**COMPTE RENDU DE CONTROLE DE FONCTIONNEMENT ET D'ENTRETIEN DES
DISPOSITIFS D'ASSAINISSEMENT INDIVIDUEL**

Commune de : LA CLOTTE

N° Dossier : 07-113-002

Date du contrôle : 26/11/2019

SCHEMA DE L'INSTALLATION

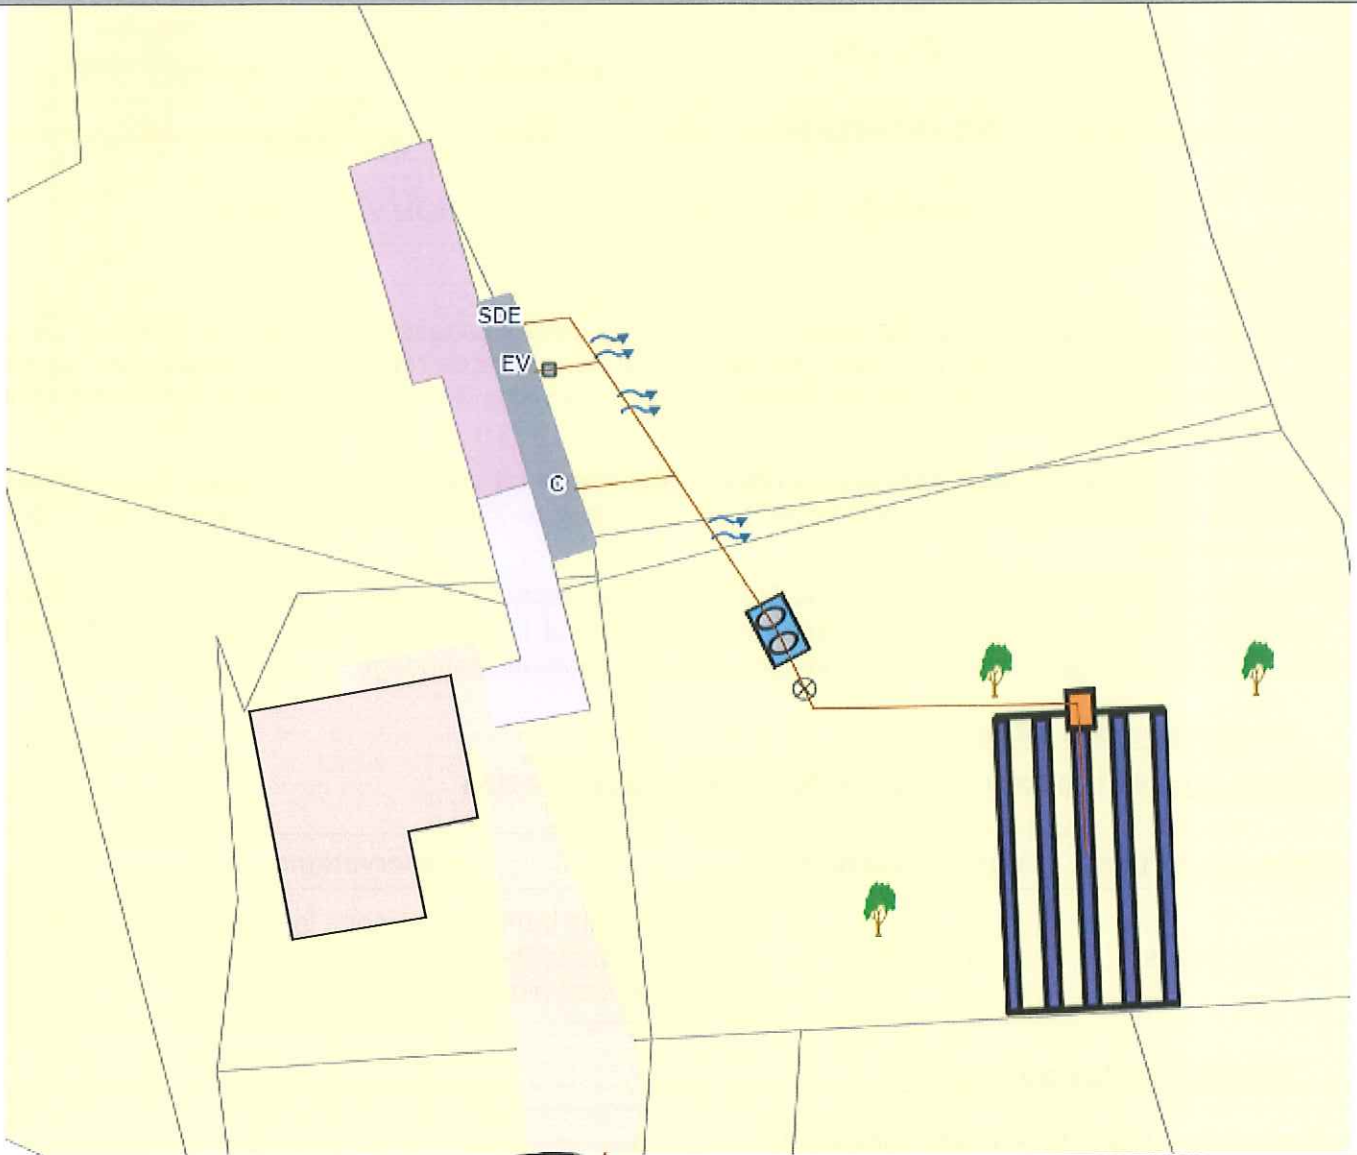
PROBLEMES CONSTATES : Installation présentant un défaut de sécurité sanitaire

Commentaires : Le rejet des effluents bruts en surface sur la parcelle entraîne un risque de pollution de l'environnement et un problème de salubrité publique du fait du possible contact des usagers avec ces eaux usées.

Le regard de répartition de l'épandage est déformé. La première canalisation de raccordement située à gauche dans le sens de l'écoulement n'est plus connectée au regard de répartition. Le tuyau d'épandage central n'est plus correctement raccordé au regard. Le regard de répartition n'assure pas correctement sa fonction, il présente un défaut de structure.

Le système d'assainissement n'étant pas en service le jour de la visite, son fonctionnement notamment celui de l'épandage n'a pas pu être contrôlé.

⇒ **Travaux :** Raccorder les canalisations d'amenée des effluents jusqu'à la fosse, les poser et les remblayer avec un lit de sable conformément à la norme AFNOR DTU 64.1 d'août 2013.

Remettre un extracteur statique à l'extrémité de la canalisation de ventilation. En cas de mauvaises odeurs liées au positionnement de la ventilation secondaire, il sera nécessaire de faire remonter la canalisation de ventilation de la fosse toutes eaux au-dessus du toit de l'habitation avec, à son extrémité, un extracteur de gaz statique.

Remplacer le regard de répartition de l'épandage et connecter correctement les canalisations de raccordement et le tuyau d'épandage central. Installer des réhausses étanches sur le regard de bouclage afin que le tampon de visite soit affleurant au niveau du sol et facilite ainsi les opérations d'entretien.

Conformément à la norme AFNOR NF DTU 64.1 d'août 2013, le recouvrement du géotextile par la terre végétale ne doit pas dépasser 0,20 m. Il est donc nécessaire de terrasser autour du dispositif de traitement secondaire tout en évitant le phénomène de cuvette à l'emplacement de l'épandage.
